ACTA NÚM. 03-2024 DE LA UNIDAD DE GERENCIA TÉCNICA DEL FIDEICOMISO PRO-PEDERNALES.

PRIMERO (1º): Aprobar la realización de Enmienda No. 2 al proceso No. FID-2023-0002 referente a la Contratación para la Construcción del Campo Aéreo del Aeropuerto Internacional Cabo Rojo.

APROBAR como al efecto **APRUEBA** realizar Enmienda No. 2 al Pliego de Condiciones del proceso de Licitación Abierta No. FID-2023-0002 referente a la Contratación para la Construcción del Campo Aéreo del Aeropuerto Internacional Cabo Rojo a los fines de modificar algunos aspectos del Pliego de Condiciones y sus Términos de Referencia. En consecuencia:

Figura 1 Ubicación del área del proyecto.

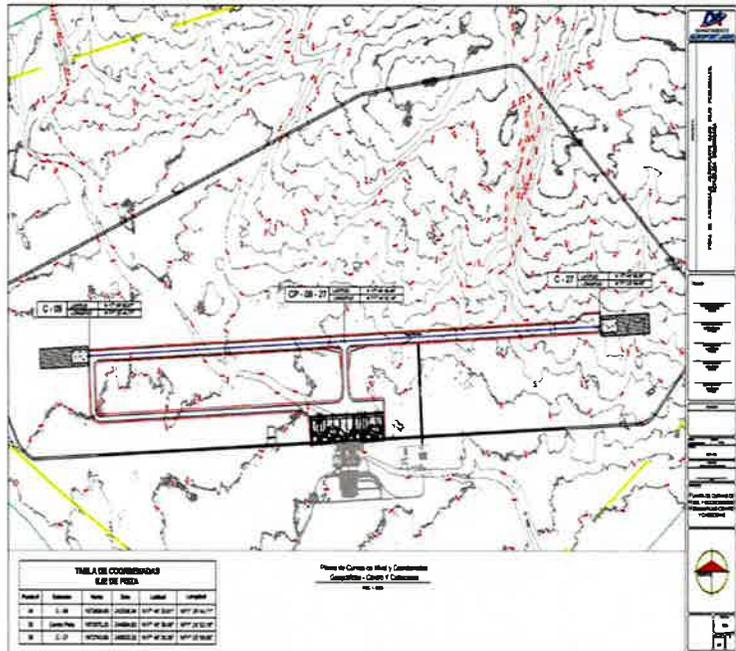
1. Se sustituye el documento identificado como "FID-2023-0002 Listado de Partidas" cargado en la web de la Dirección General de Alianzas Publico-Privadas (DGAPP) y del Fideicomiso Pro-Pedernales, en fecha treinta (30) del mes de noviembre del año dos mil veintitrés (2023), por el documento identificado "FID-2023-0002 - Listado de Partidas (2)", entendiéndose la misma como versión actualizada.
2. Queda modificado el acápite número 1.4 del documento identificado como "FID-2023-0002 – Especificaciones Técnicas Preliminares" de fecha treinta (30) de noviembre de dos mil veintitrés (2023), sobre la ubicación y localización de las obras, para que en lo adelante se lea de la siguiente manera:

"El área donde se ubicará el proyecto es de aproximadamente 13,904,000 m², ubicados en los Tres Charcos del Municipio de Oviedo, provincia de Pedernales, dentro de la parcela P No. 215-B-1 del DC 3. La ubicación y localización del proyecto se muestran en la

El proyecto está ubicado los dentro de la parcela P No. 215-B-1 del DC 3 cuyas coordenadas son: **17°49'52"N 71°26'40"W**

Figura 2. Resumen estructura de pavimento flexible con base estabilizada con cemento.

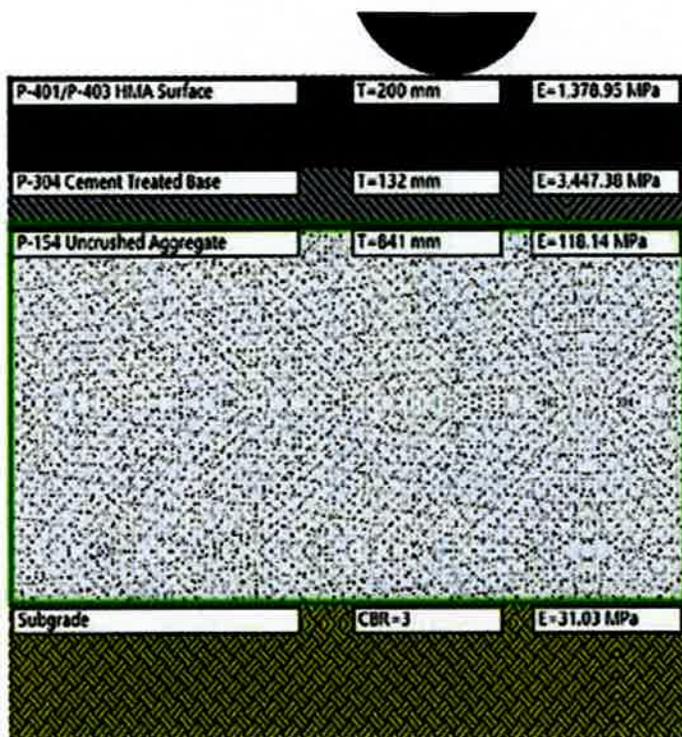
28. Queda modificado el acápite número 6.2.3 del documento identificado como "FID-2023-0002 – Especificaciones Técnicas Preliminares" de fecha treinta (30) de noviembre de dos mil veintitrés (2023), sobre Pavimentos de Asfalto en Caliente en Espesor del Diseño del Pavimento, para que en lo adelante se lea de la siguiente manera:

En este caso, el espesor de la carpeta es de 0.357 mts de concreto hidráulico, con una resistencia a la compresión de 350 kg/cm², así como una resistencia a la flexión de 700 lb/pulg² (224 MN/m³) y que se soportará sobre una subbase con resistencia K=82 MN/m³. Su medida se obtiene siguiendo la secuencia de las flechas de la figura 2, que corresponde a una aeronave con un tren de aterrizaje de ruedas gemelas; se considera un B777-700, que tiene un peso máximo de

despegue de 69,627 kg, pronosticando que se realizarán 6,000 salidas anuales. Por su parte, el espesor de la subbase se obtiene atendiendo a las recomendaciones para aeropuertos de grandes volúmenes de tráfico pesado: 6 pulgadas (15 cm) para evitar la expulsión de lodo, ya que en subbases mayores se corre el riesgo de que el pavimento funcione mal debido a la consolidación producida por los grandes volúmenes de tráfico.

Las Dovelas se utilizarán en juntas de construcción para proporcionar un vacío para dovelas y acero de refuerzo para mantener alineadas las dovelas dentro del concreto, como finalidad de transferencia de la carga.”

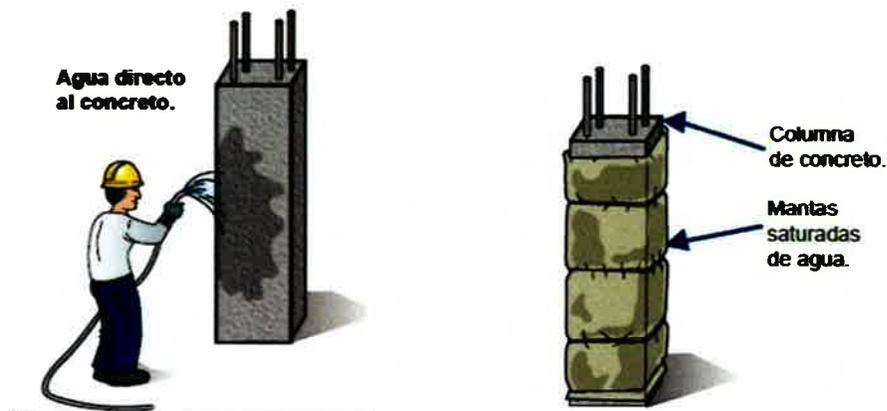
31. Queda modificado el acápite número 6.3.7 del documento identificado como “FID-2023-0002 – Especificaciones Técnicas Preliminares” de fecha treinta (30) de noviembre de dos mil veintitrés (2023), sobre Curado del Concreto, para que en lo adelante se lea de la siguiente manera:

“El hormigón hidráulico vaciado fresco se protegerá del secado prematuro y de las temperaturas excesivamente altas, y se mantendrá con pérdidas mínimas de humedad a temperaturas relativamente constantes por el período de tiempo necesario para la hidratación del cemento y el endurecimiento adecuado del hormigón.

El curado seguirá inmediatamente al fraguado del hormigón. Se mantendrá continuamente húmedo durante un período por lo menos de diez (10) días después de vaciado el hormigón $F'c=350\text{kg/cm}^2$ y siete (7) días después de vaciado el hormigón $F'c=210\text{kg/cm}^2$. En caso de utilizar otro método de curado, este deberá ser aprobado por la Supervisión y el Fideicomiso Pro-Pedernales (ver normas R-014 del Ministerio de Obras Públicas y Comunicaciones). Puede usarse la membrana de curado según ASTM C 309.
